Projet de parc éolien Le Jusselin

– Commune de La Chapelle-Saint-Laurian (Indre) –

Mémoire en réponse à l'avis de la M.R.A.E. de Centre – Val de Loire
(Mission Régionale d'Autorité Environnementale) émis en date du 10 juillet 2020

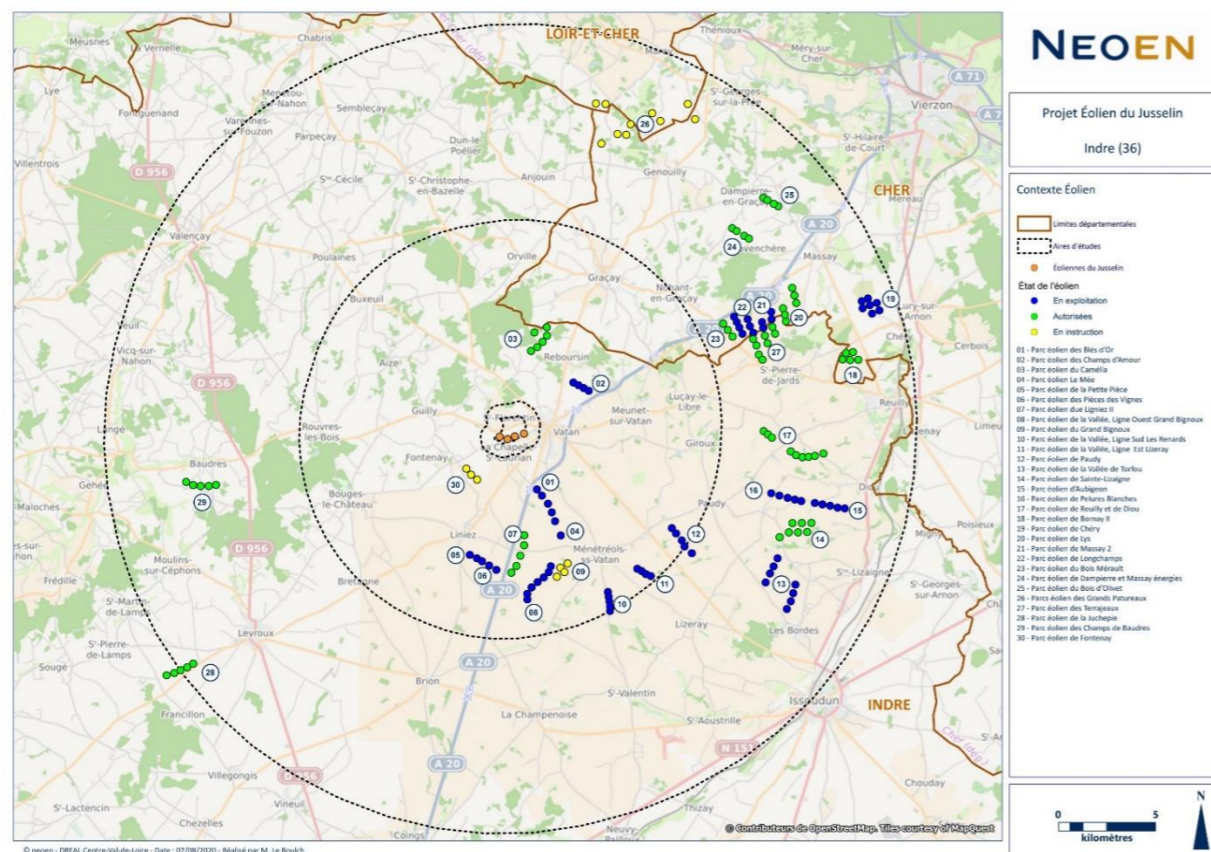
« Les parcs éoliens autorisés et en fonctionnement dans un rayon de 20 km sont présentés, de manière parfaite, sur une carte en page 49 de l'étude paysagère ainsi que listé dans le tableau page 48 de l'étude paysagère et dans le tableau 115 de l'étude d'impact (page 308 et 310). L'autorité environnementale constate le manque de lisibilité de la carte précitée qui ne permet pas de distinguer clairement les différents parcs et leur statut. De plus, il existe des incohérences entre la carte, le tableau de l'étude paysagère et le tableau de l'étude d'impact. Il est à noter également que des parcs ou projet de parcs manquent dans cette présentation.

Les parcs éoliens les plus proches sont le parc des Blés d'or et le parc des Champs d'amour situés respectivement à 2,7 et 3,2 km. À noter également la prise en compte du projet de parc éolien du Champ des Vignes à Fontenay, et qui se situe à 2,3 km.

L'autorité environnementale recommande de reprendre la restitution cartographique du contexte éolien, de compléter et mettre en cohérence les documents. »

Le dossier final du projet Le Jusselin intègre les remarques de la MRAE sur le contexte éolien.

Les cartes et les tableaux présentant les parcs éoliens en instruction, autorisés et en service dans un rayon de 20 km ont été mis en cohérence en pages 141, 142, 143 de l'étude écologique, en pages 9, 48, 49 et 188-194 de l'étude paysagère et en pages 308-310 de l'étude d'impacts. Comme le précise l'article R122-5 du code de l'environnement, les projets à prendre en compte dans l'étude des effets cumulés sont ceux ayant reçu un avis de l'autorité environnementale.

En particulier, les parcs de Fontenay, du Grand Bignoux, du Bois d'Olivet, Les Grands Patureaux A, B, C et la ferme éolienne de la Juchepie ont été intégrés dans les analyses des effets cumulés des différentes études. Les parcs considérés pour les effets cumulés sont rappelés sur la carte ci-dessous.

Activité des chauves-souris en période printanière sur l'aire d'étude immédiate

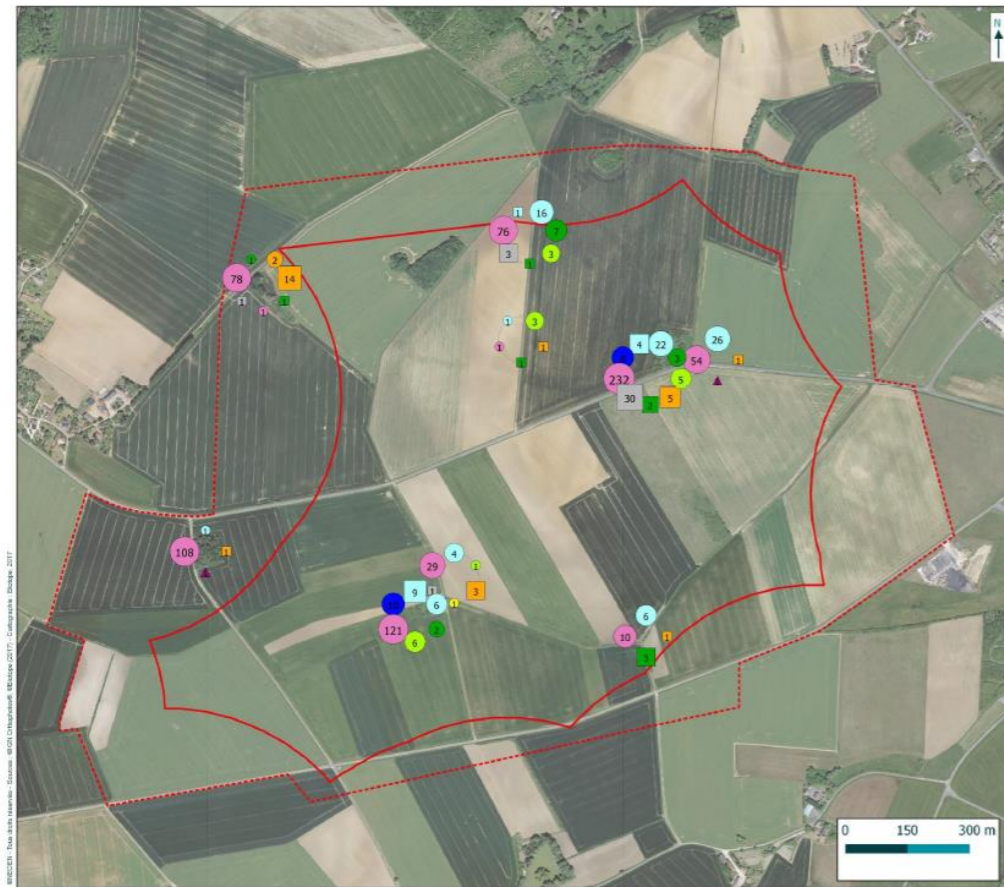
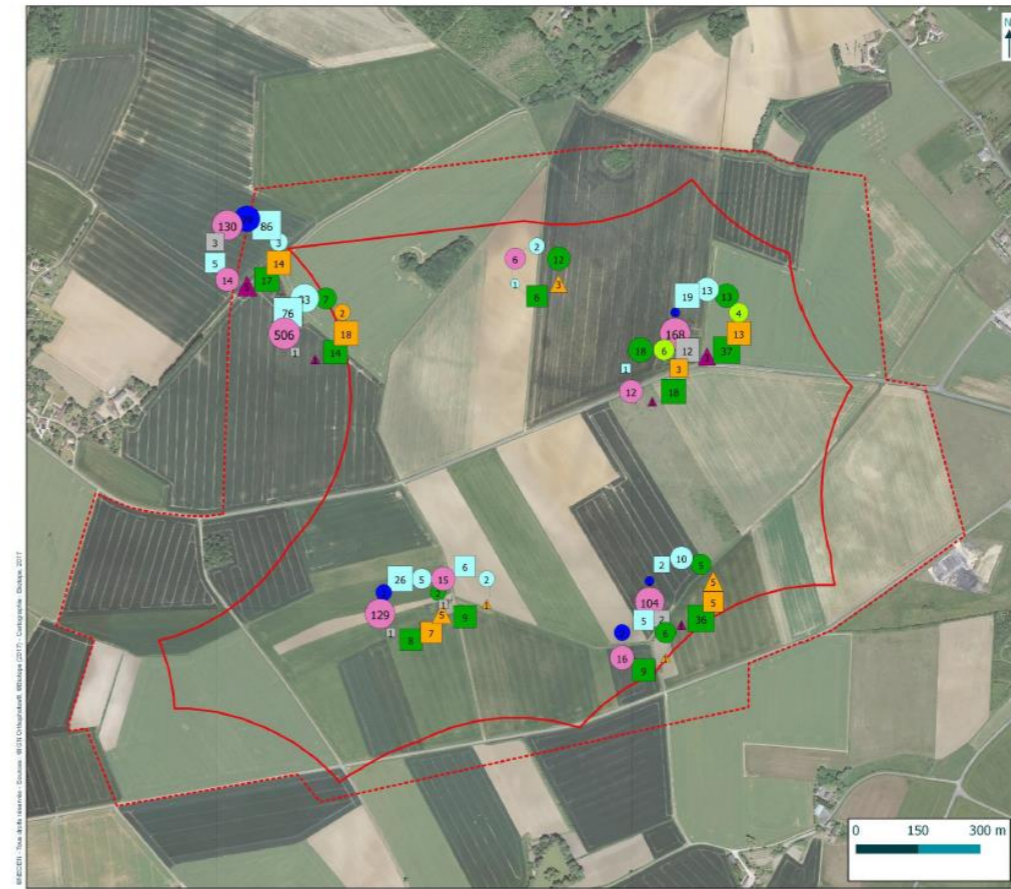
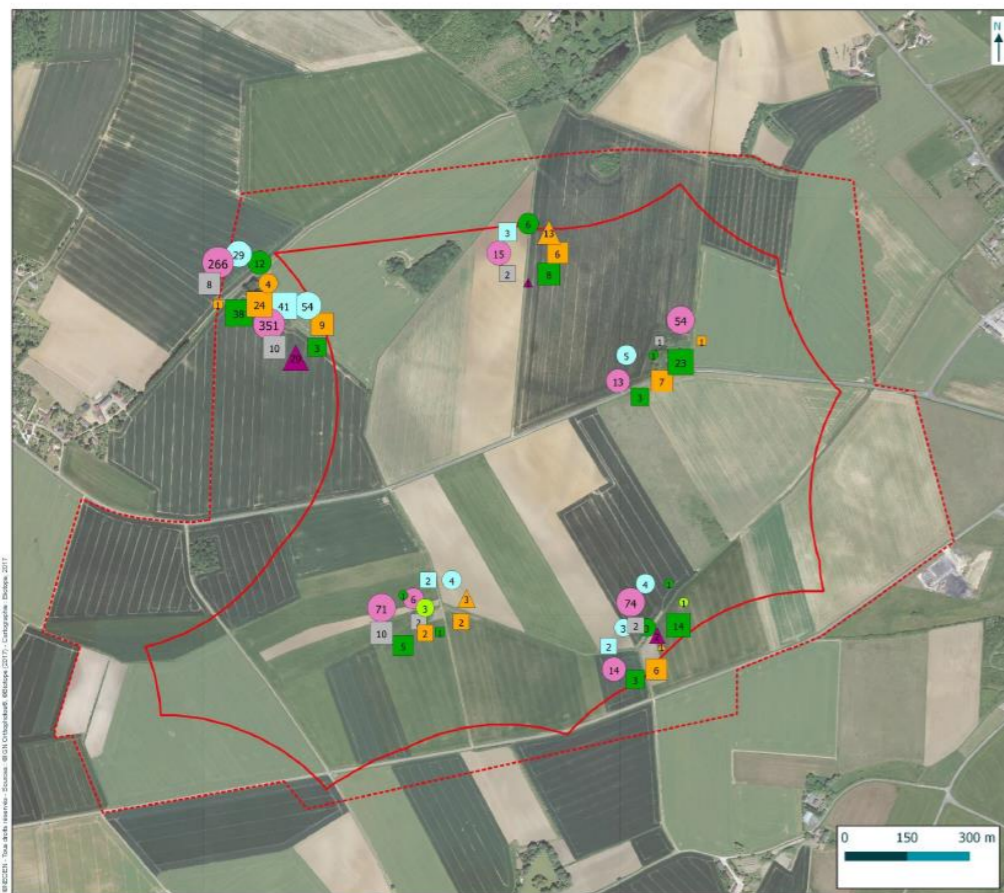
« Pour les chauves-souris, l'enjeu global est jugé modéré, avec une activité moyenne à ponctuellement forte, notamment au niveau des boisements, et plus importante en période automnale. Si on peut souligner l'intérêt des écoutes en continu réalisées entre mai et octobre, les modalités de mise en œuvre (installation de l'enregistreur sur une perche en canopée de boisement) et les problèmes rencontrés (absence d'enregistrements sur deux périodes de trois semaines en fin d'été et début d'automne) induisent des biais importants ne permettant pas d'extrapoler l'activité décelée avec celle qui existe en altitude à hauteur de rotation de pales. De plus, les restitutions cartographiques de l'étude d'impact révèlent plusieurs manques, notamment en termes d'importance d'activité par point et par période. Cela aurait permis de visualiser plus aisément les secteurs et périodes à enjeu sur la ZIP. Le dossier souligne l'existence probable d'individus migrants du fait de pics d'activité pour certaines espèces en août/septembre (Noctule commune, Noctule de Leisler).

L'autorité environnementale recommande d'améliorer la restitution cartographique relative à l'activité des chiroptères notamment en termes d'importance d'activité par point et par période. »

Le dossier final du projet Le Jusselin apporte des éléments de réponse à cette question de la MRAE en pages 100, 102, 104 de l'étude écologique et en page 160 de l'étude d'impact.

Trois cartes, présentées ci-dessous, relatives à l'activité des chauves-souris en période printanière, en période estivale et en période automnale ont été ajoutées : elles permettent de visualiser l'activité de chaque taxon par point d'observation et par période.

Ces cartes confirment que les taux d'activité maximum selon le référentiel Actichiro sont très forts sur les points d'écoute effectués en bordure de la mare à l'Ouest de l'aire d'étude, car le milieu est très attractif pour la chasse et pour l'abreuvement. En comparaison, les points effectués en bordure de parcelles cultivées présentent une activité maximum modérée.

Etat initial, vue panoramique

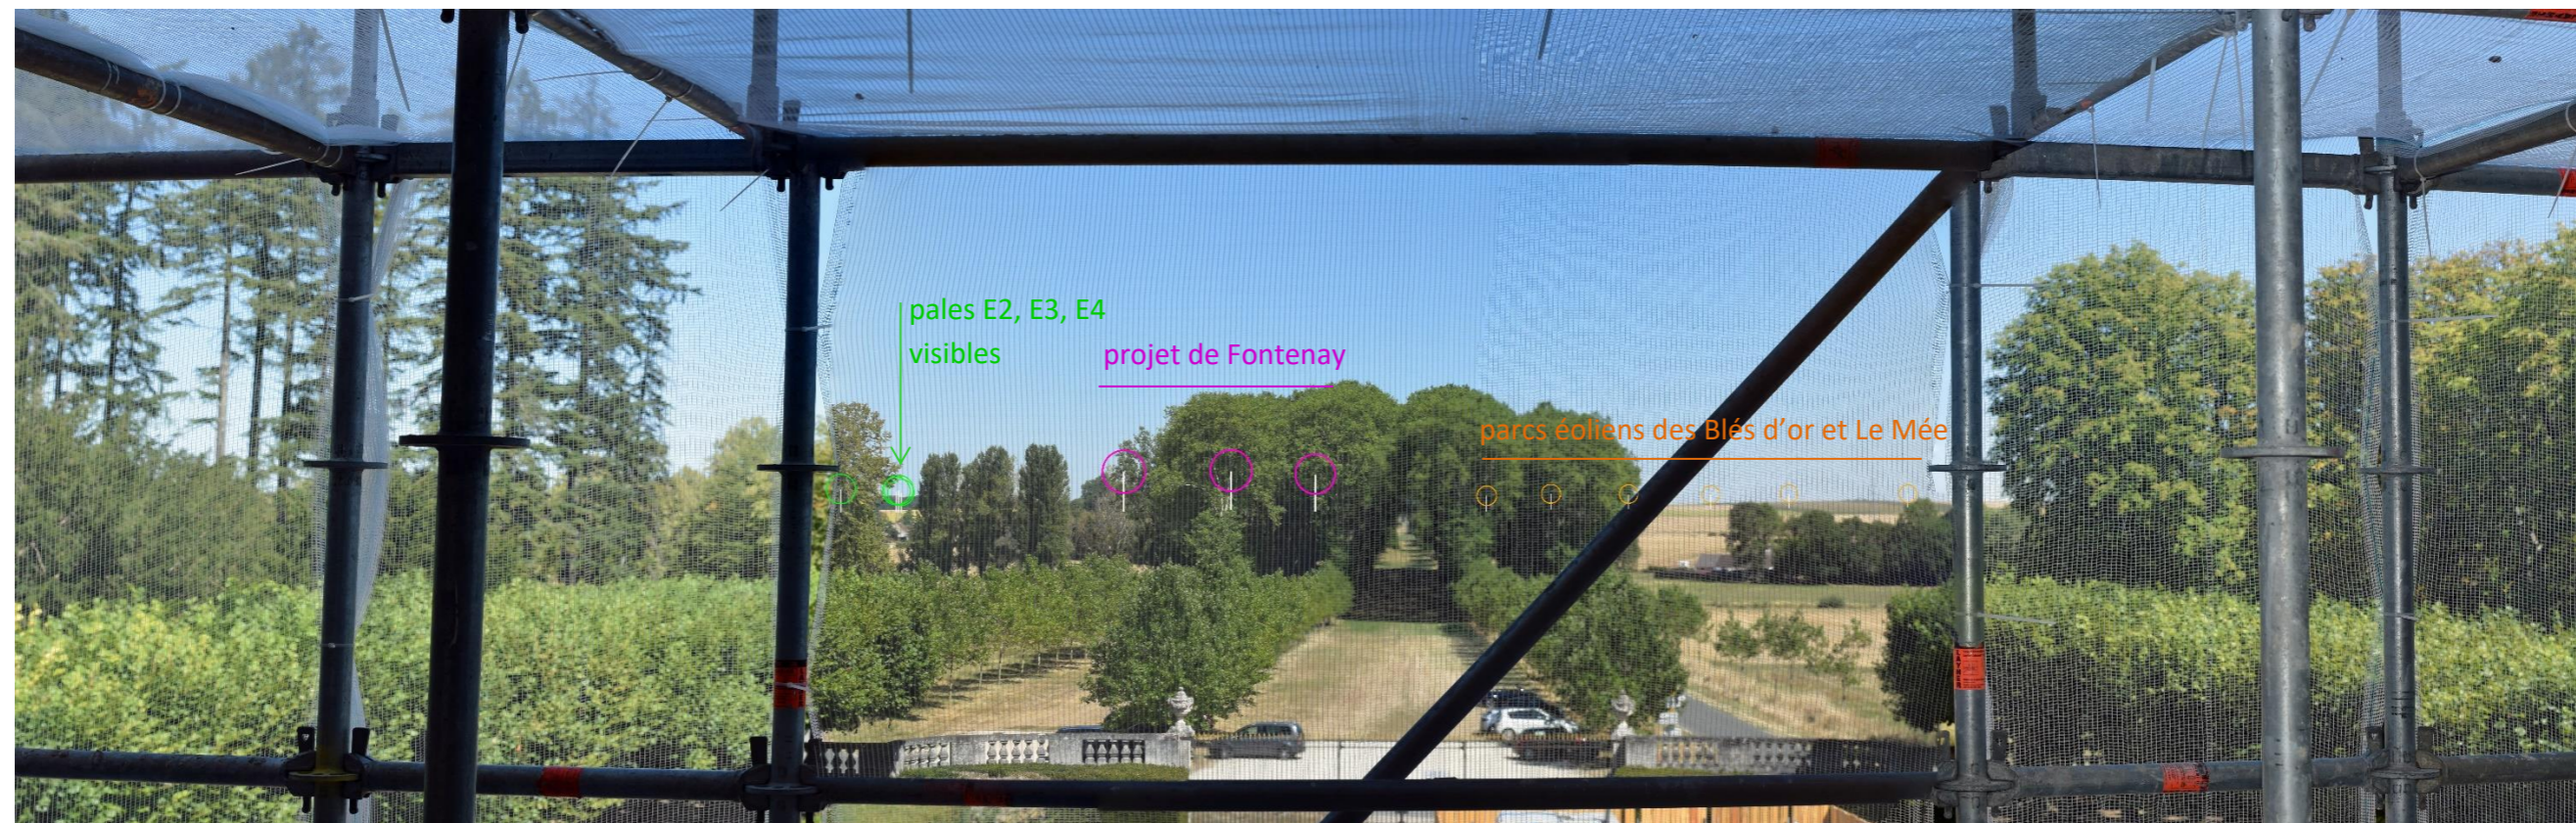
L'étude paysagère permet d'identifier les effets visuels sur le patrimoine avec notamment des photomontages « à feuilles tombées » et des coupes topographiques. Une analyse par photomontage a été réalisée pour huit monuments pour lesquels il existe une possibilité de visibilité ou de co-visibilité. Le dossier conclut à un faible impact du projet sur le patrimoine historique et architectural. Concernant le château de Valençay, les photomontages démontrent notamment que les éoliennes ne seront pas visibles et n'impacteront pas cet édifice à fort enjeu patrimonial et culturel. Pour le Château de Bouges, l'étude paysagère conclut, sur la base de plusieurs photomontages, à un impact nul à négligeable. Cependant, il existe un risque de visibilité depuis la terrasse du château ouverte au public qui constitue un point de vue haut.

L'autorité environnementale recommande de réaliser un photomontage depuis l'intérieur du Château de Bouges et sa terrasse afin d'apprécier l'impact visuel du projet depuis ce monument. »

Le château, propriété de l'État depuis 1967, est composé d'un rez-de-chaussée et d'un premier étage qui sont ouverts au public en permanence, tandis que la toiture-terrasse n'est pas accessible. Le seul point de vue haut du château et ouvert au public se situe depuis les fenêtres entourées de boiseries du premier étage, puisque le balcon de la pièce 16, la chambre Directoire, n'est pas accessible au public.

Sur demande de Neoen, les fenêtres ont été ouvertes exceptionnellement afin de privilégier une vue sur les éoliennes et d'évaluer leur emprise dans le paysage. Le photomontage a donc été réalisé dans les conditions les plus défavorables pour l'évaluation des impacts. La photographie de l'état initial, le croquis et le photomontage sont présentés ci-dessous.

Depuis ce point de vue, l'observateur devine uniquement les pales de trois des quatre éoliennes qui constituent le projet. Les mâts ne sont pas visibles, car les éoliennes émergent au-dessus d'une bande boisée dense, à l'arrière-plan du cliché. Les éoliennes ne sont ni dans l'axe de la perspective du château, ni de l'allée cavalière. Les éoliennes, compte-tenu de la distance au château (8,5 km) et de la superposition de E2, E3 et E4, occupent une part très minime de l'horizon dont l'élément central est la perspective boisée. L'impact est négligeable.

Evaluation des effets des risques de saturations visuelles depuis La Chapelle-Saint-Laurian

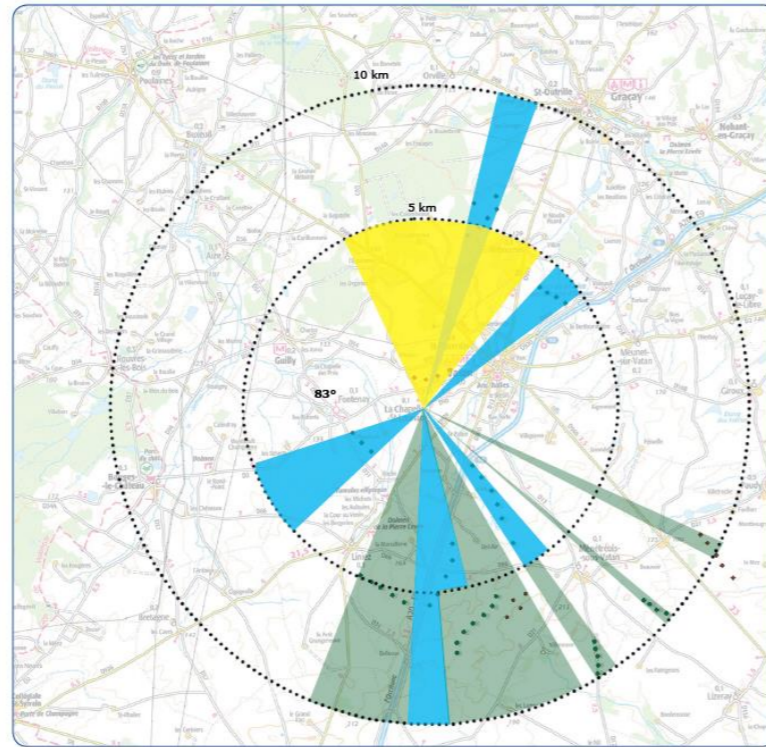
Toutefois, il est à regretter que les calculs de certains indices entre l’état initial puis avec la prise en compte du projet soient erronés, rendant la lecture de cette analyse plus difficile (Le Chapelle-Saint-Laurian, Reboursin et Vatan, cf.analyse des effets page 188 et suivante du volet paysager).

L’autorité environnementale recommande de revoir les calculs des indices de saturation visuelle et les conclusions si nécessaire afin de faciliter la lecture de l’analyse des effets de saturation visuelle. »

Les indices de saturation ont été corrigés en intégrant la mise à jour du contexte éolien présenté dans ce même document. Des tableaux ont été ajoutés pour faciliter la comparaison des trois critères utilisés pour évaluer les risques potentiels de saturation visuelle, sans et avec le projet éolien Le Jusselin.

En conclusion, il existe un risque de saturation depuis la Chapelle-Saint-Laurian, Reboursin, Vatan puisque deux des trois seuils sont dépassés, tandis qu’il n’y a pas de risque de saturation à Meunet-sur-Vatan, Liniez, Fontenay et Guilly.

Il existe un risque de saturation visuelle depuis La Chapelle Saint Laurian, puisque deux des trois seuils sont dépassés.
